Konstr.	Ritad	HG	Godk.	Smst nr.	Ers.	Tolerans där ej annat angivits: ISO 2768 m	Ändr. C
Dat.	1993-09-24	Skala	1:5	<b>Atlantic H14R</b>			
<b>intra</b> SCANDINAVIAN DESIGN						Ritn.nr <b>14251</b>

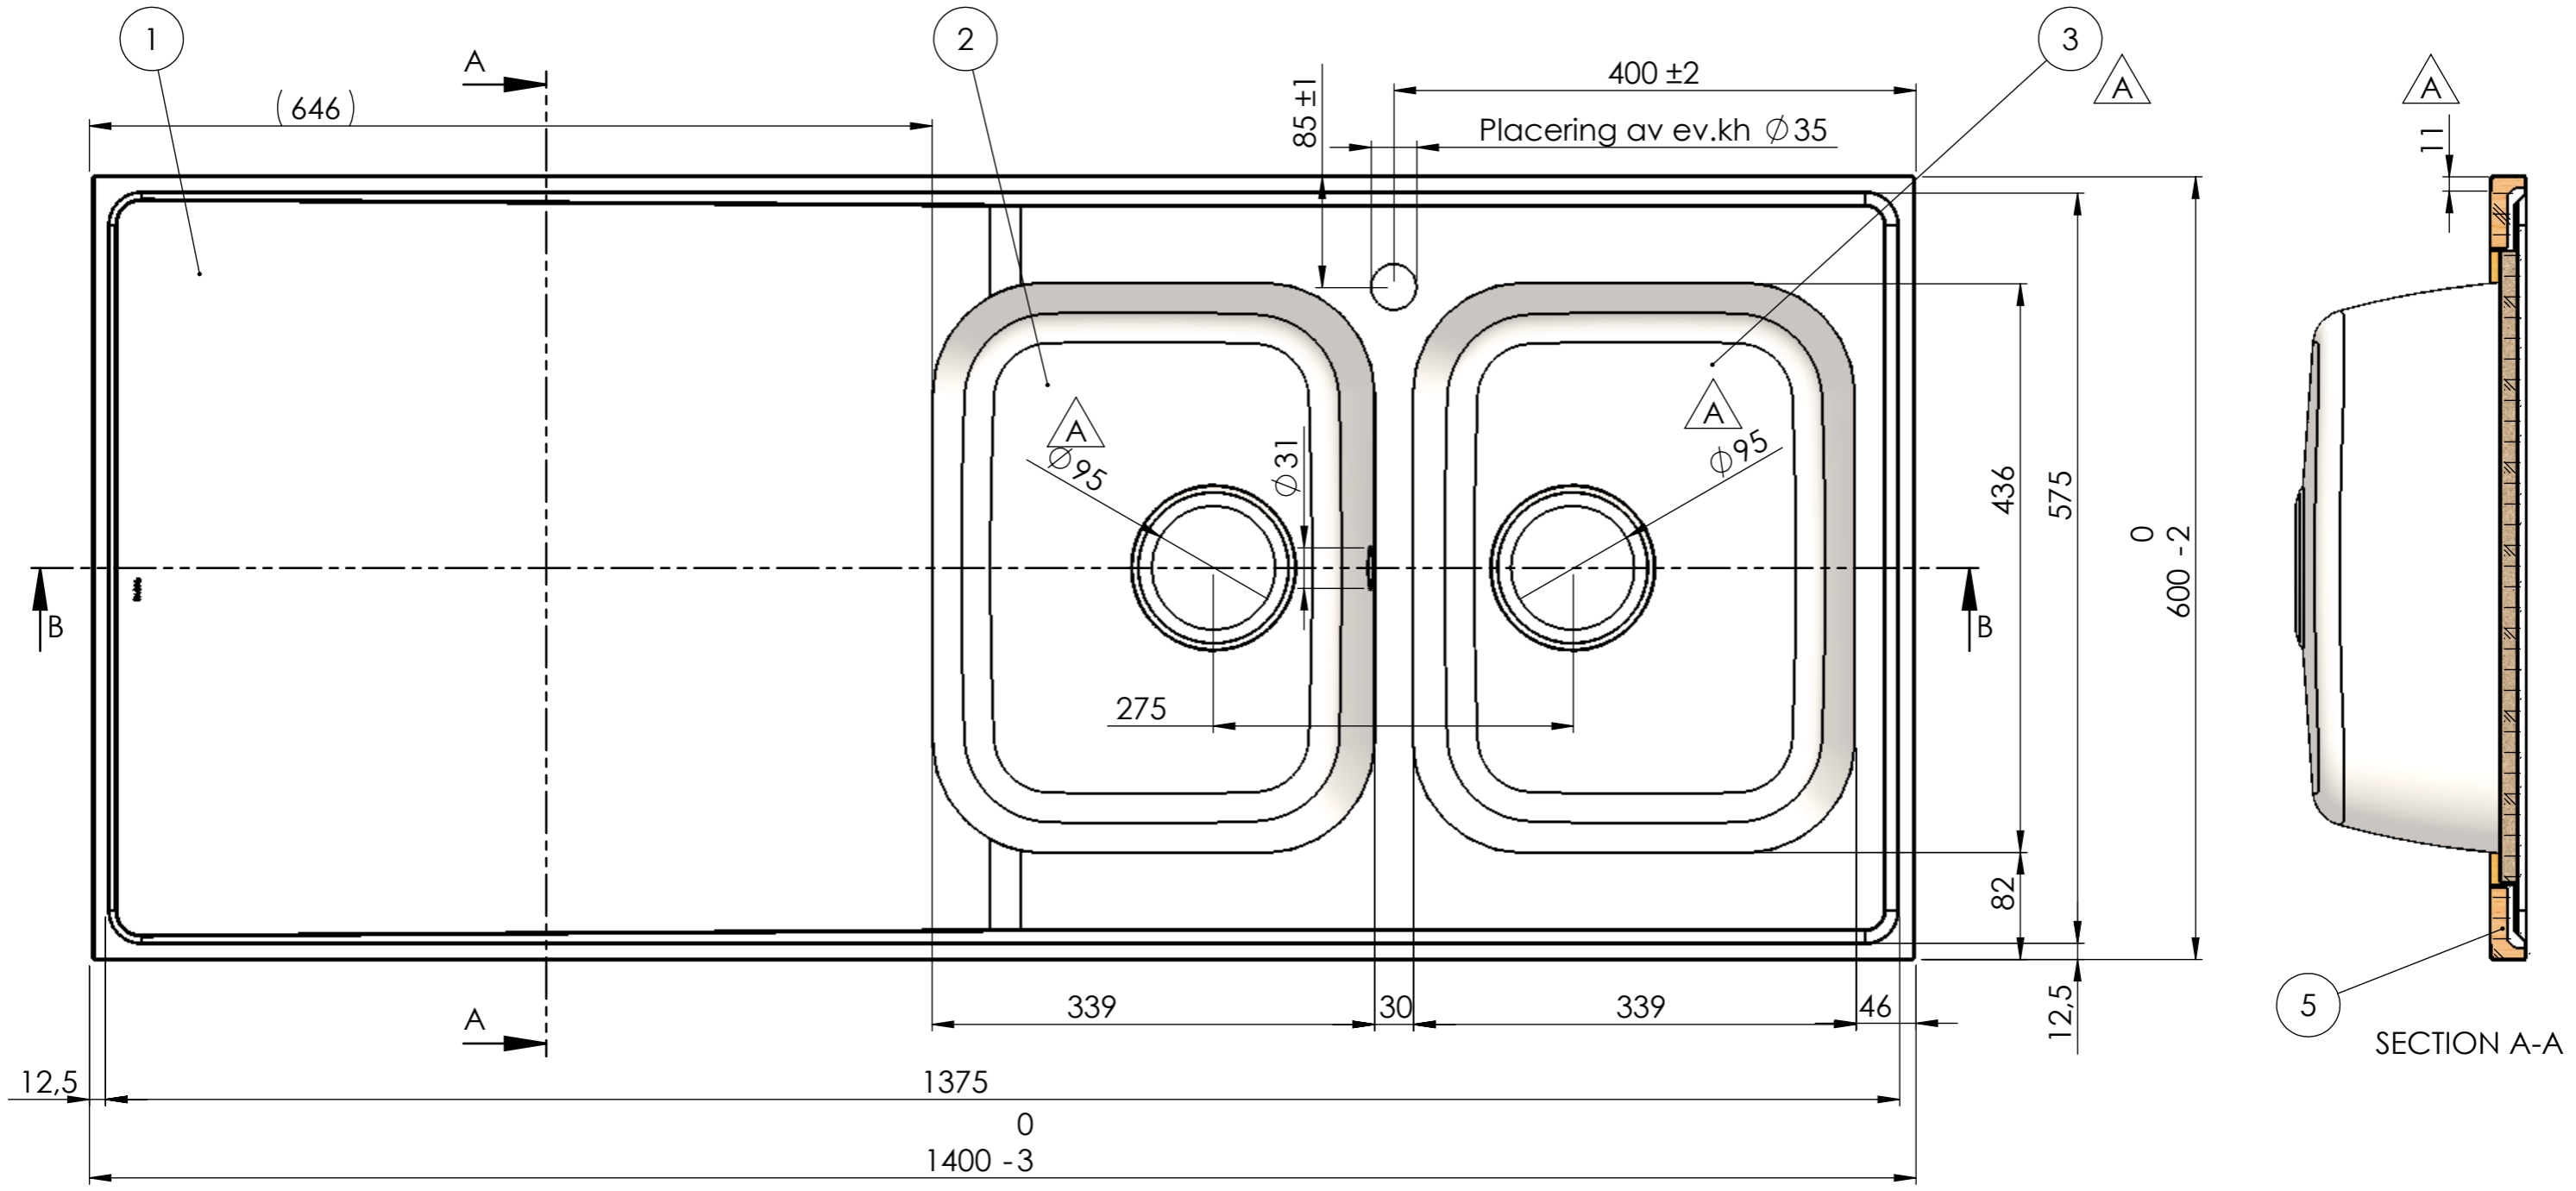
REV.	ANT.	ÄNDRING	DATUM	GODK.
A	6	Windexplatta ersatt med MDF. Kantklipp, ram och gavel ändrade för att vulsten inte ska överstiga 30mm. Omvik längsida var 9mm. Avlopp 51 ersätts av avl 97. Låda 34 stabiliserad med bombering R700.	2013-05-16	MR
